An: Joern Leckscheid/Herne/DE@Herne,
Kopie:
Blindkopie:
Betreff: WG: Stellungnahme Richtfunk: Bplan Nr. 15 - Quartier Kaiserstraße
Stadtbezirk Herne-Mitte
Von: Thomas Loekenhoff/Herne/DE - Mittwoch 04.04.2018 07:19

STELLUNGNAHME / BELANGE O2 Telefonica Germany

RICHTFUNKTRASSEN

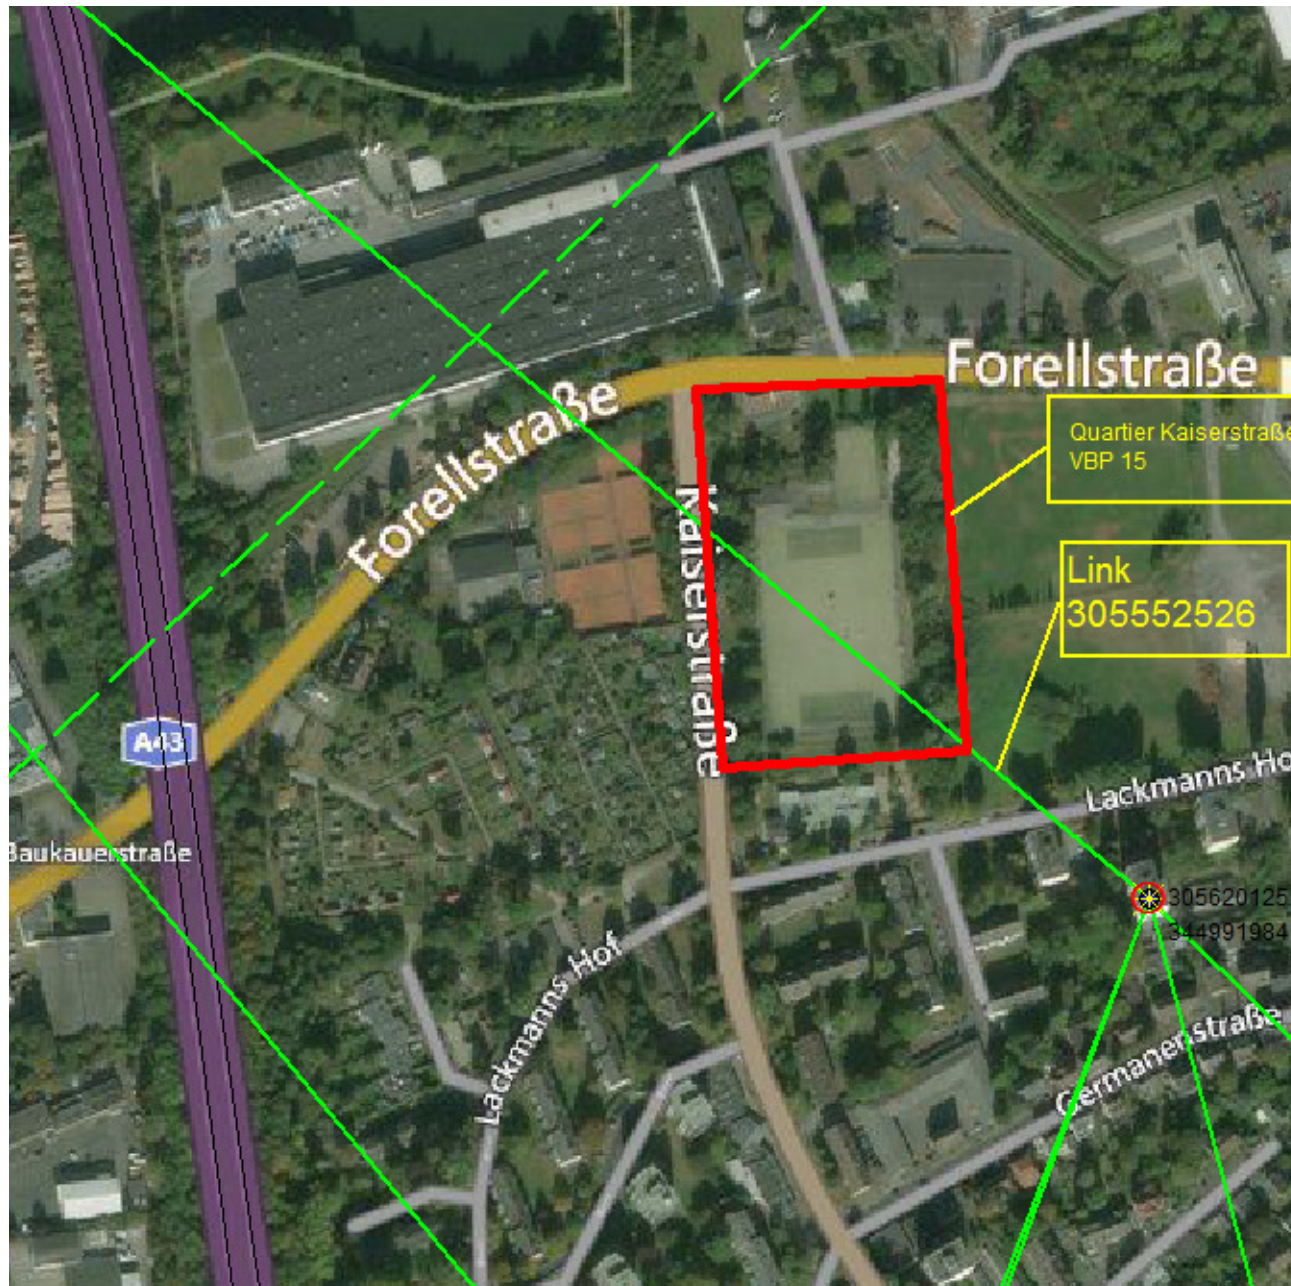
- durch das Plangebiet führt eine Richtfunkverbindungen hindurch

Die farbigen Linien verstehen sich als Punkt-zu-Punkt-Richtfunkverbindungen der Telefónica Germany GmbH & Co. OHG. Das Plangebiet ist im Bild mit einer dicken roten Linie eingezeichnet.

Man kann sich diese Telekommunikationslinie als einen horizontal über der Landschaft verlaufenden Zylinder mit einem Durchmesser von rund 20-60m (einschließlich der Schutzbereiche) vorstellen (abhängig von verschiedenen Parametern). Bitte beachten Sie zur Veranschaulichung die beiliegenden Skizzen

mit Einzeichnung des Trassenverlaufes. Alle geplanten Masten, Rotoren und allenfalls notwendige Baukräne oder sonstige Konstruktionen dürfen nicht in die Richtfunktrasse ragen und müssen daher einen horizontalen Schutzkorridor zur Mittellinie des Richtfunkstrahles von mindestens +/- 30 m und einen vertikalen Schutzabstand zur Mittellinie von mindestens +/-20m einhalten. Bitte beachten Sie diesen Umstand bei der weiteren Planung Ihrer Windkraftanlagen .

Wir bitten um Berücksichtigung und Übernahme der o.g. Richtfunktrasse einschließlich der geschilderten Schutzbereiche in die Vorplanung und in die zukünftige Bauleitplanung. Innerhalb der Schutzbereiche (horizontal und vertikal) sind entsprechende Bauhöhenbeschränkungen festzusetzen , damit die raumbedeutsame Richtfunkstrecke nicht beeinträchtigt wird .
